Commune de Mandres-les-Roses
Grand Paris Sud-Est Avenir

Plan Local d'Urbanisme

Modification simplifiée du PLU

3.Extrait du plan de zonage modifié

La suppression partielle de l'emplacement réservé n°21

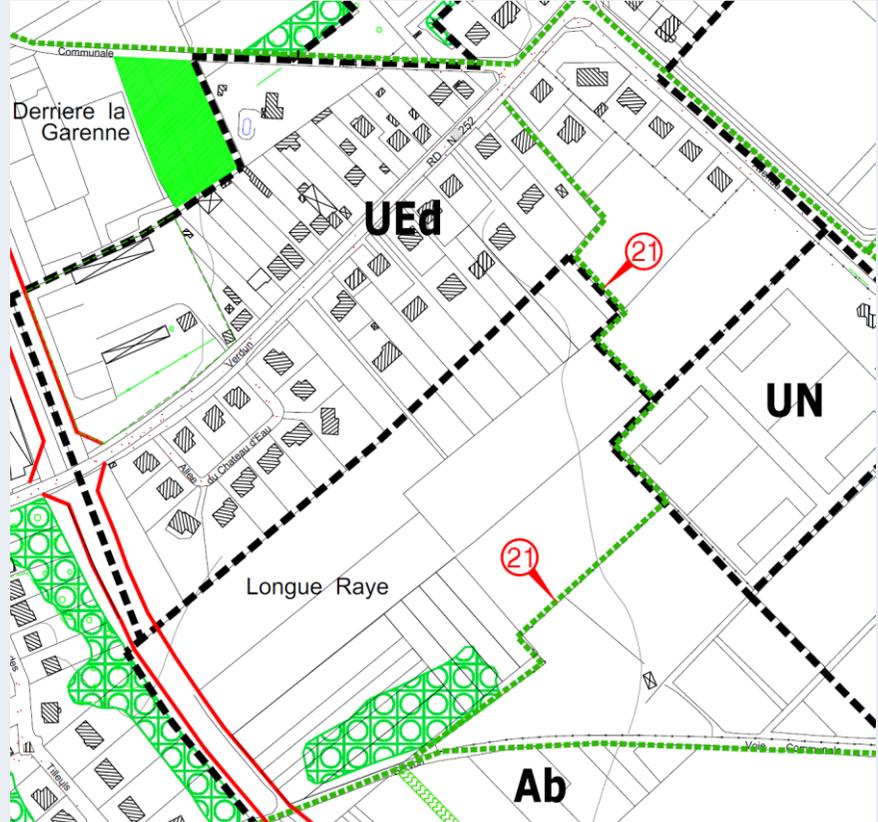
Pièce modifiée	Objet de la modification	Extrait du plan de zonage (avant – après)
Plan de zonage	<p>La suppression partielle de l'emplacement réservé n°21 destiné à la création d'une sente permettant de relier la rue de Verdun à la rue de Servon.</p> <p>Le décalage du tracé au titre des sentes piétonnes à créer, à conserver</p>	<p>Avant la modification simplifiée</p>

Il est nécessaire de supprimer partiellement l'emplacement réservé n° 21 et de modifier le tracé au titre des sentes piétonnes à créer à protéger tel que matérialisé actuellement sur le plan de zonage, puisque cela serait inadapté, non sécurisé, et ne desservirait pas la future opération.

Il ne s'agit pas d'une suppression totale mais partielle de l'emplacement réservé. En effet, l'emplacement réservé n°21 est conservé sans changement de l'angle du terrain de football jusqu'à la rue de Servon, ce qui intègre la correction matérielle de la représentation graphique de l'ER n° 21 : celui-ci lors de l'approbation du PLU en 2013 a été matérialisé sous la forme d'un numéro mais non représenté graphiquement. Cette erreur matérielle est corrigée. Parallèlement, le tracé des sentes piétonnes à créer est quant à lui décalé afin de préserver la continuité d'une mise en œuvre effective.
